IEC 60909-0
(First edition – 2001)

**Short-circuit currents in three-phase
a.c. systems –**

Part 0: Calculation of currents

CORRIGENDUM 1

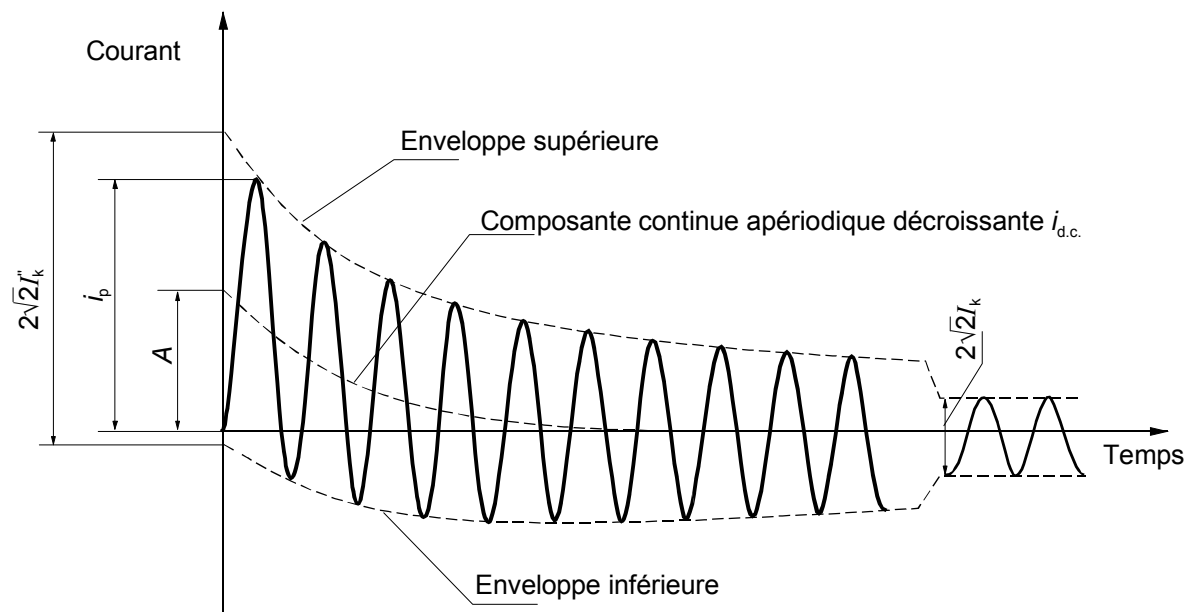
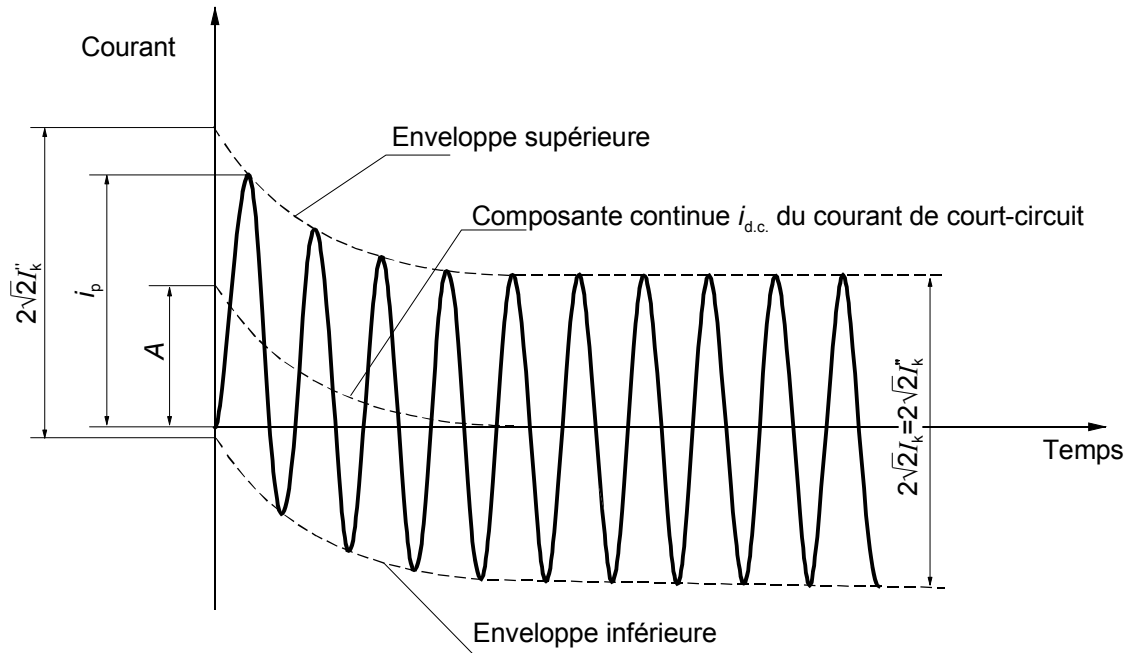
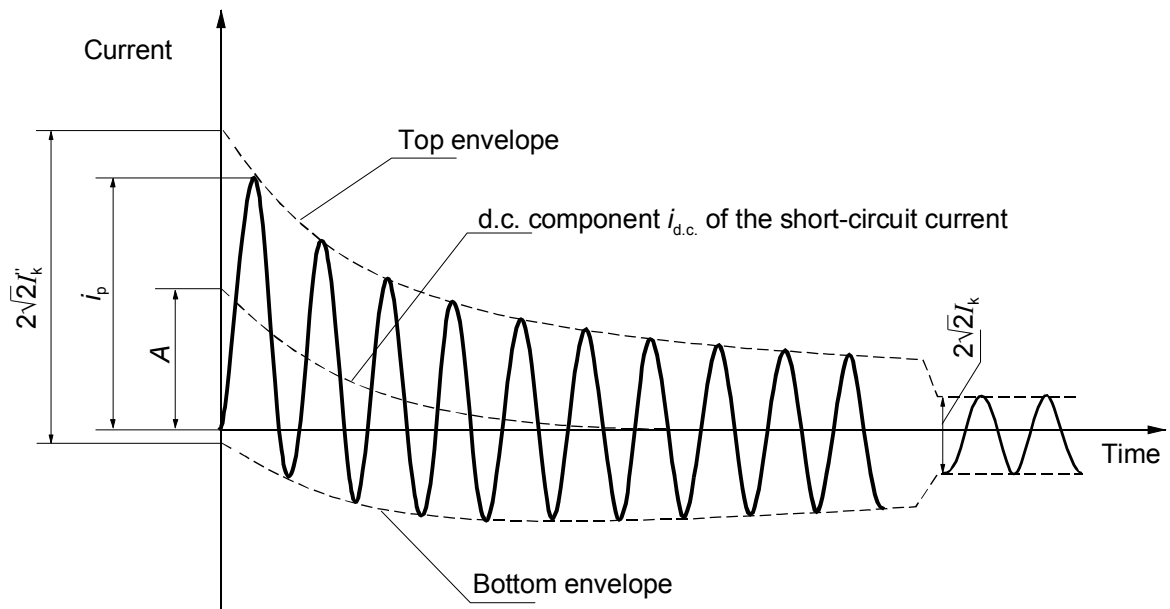
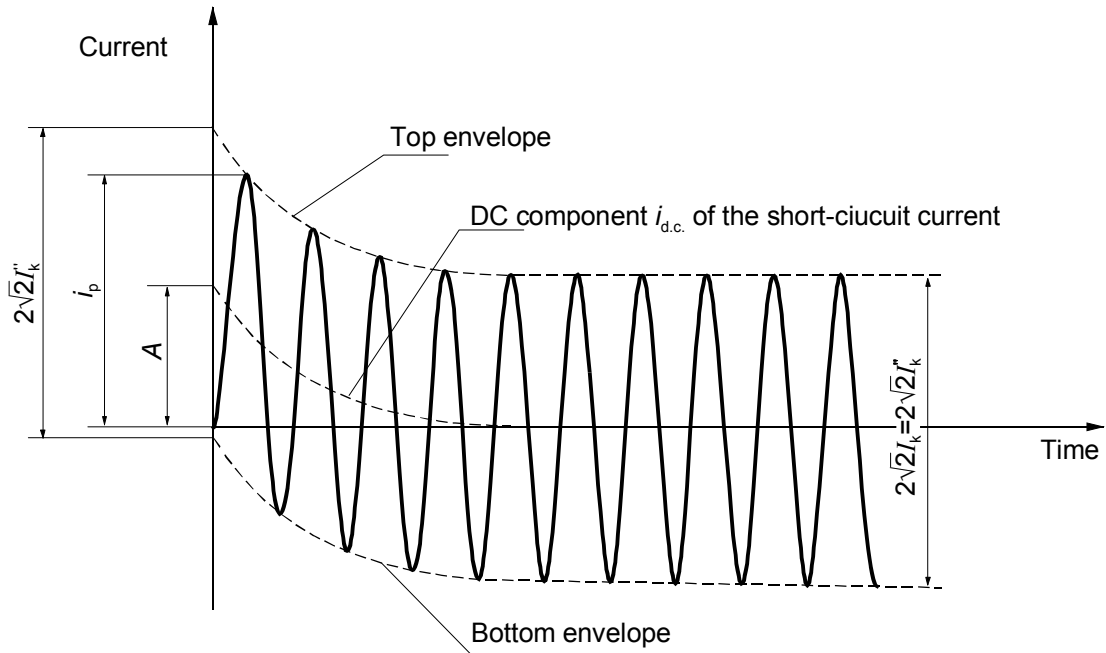
Remplacer les figures 1 et 2 existantes par les nouvelles figures 1 et 2 suivantes:

Replace the existing figures 1 and 2 by the following new figures 1 and 2:
